O.271.12.2017

Wyjaśnienie zapisów treści Specyfikacji Istotnych Warunków Zamówienia

Dotyczy: **instalacje OZE w Gminie Grajewo.**

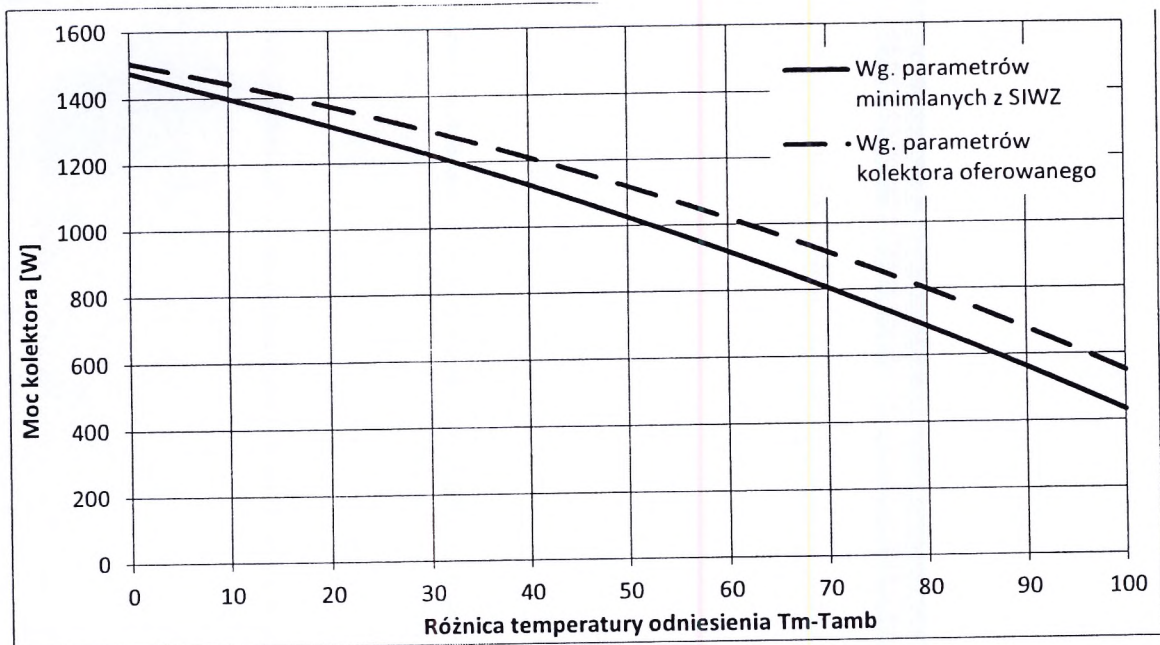
Dla każdego kolektora słonecznego w dostępnych publicznie wynikach badań w ramach certyfikacji Solar Keymark, prezentowane są obliczone moce zawsze dla takich samych charakterystycznych warunków odniesienia, co także dla osób mniej zorientowanych umożliwia proste, jednoznaczne i bezpośrednie porównywanie mocy kolektorów, a w przypadku przedmiotowego postępowania ocenę spełnienia wymaganych parametrów minimalnych. Jednocześnie zamawiający nie będzie ograniczał konkurencji, poprzez niedopuszczenie do zastosowania produktów o wyższej wydajności, co łatwo robić wprowadzając wiele szczegółowych parametrów, jak jest to zrobione w obecnej specyfikacji, na przykład w postaci współczynników strat. Parametry te osobno nie wskazują na wydajność cieplną kolektora słonecznego, a dopiero wyliczona na ich podstawie moc dla różnych warunków pracy pozwala na dokonanie obiektywnego porównania oferowanych kolektorów. Obecny opis przedmiotu zamówienia nie dopuszcza do zastosowania oferowanego przez nas lepszego kolektora, o wyższej wydajności cieplnej w każdych warunkach pracy, co zostało zaprezentowane na poniższym wykresie:

Prosimy o dopuszczenie do zastosowania w zakresie równoważności przyjętych rozwiązań kolektora słonecznego o wyższym niż dopuszczony w opisie przedmiotu zamówienia współczynniku strat nieliniowych $a_2 = 0,02 \text{ W}/(\text{m}^2\text{K}^2)$, oraz spełniającego pozostałe kryteria i posiadającego wyższą moc.

Zamawiający zajął już stanowisko dotyczące minimalnych wymagań dot. współczynnika strat apertury a2. w wyjaśnieniu zapisów treści SIWZ opublikowanym dnia 31.01.2018 r. w odpowiedzi na zapytanie (L. dz. 411).
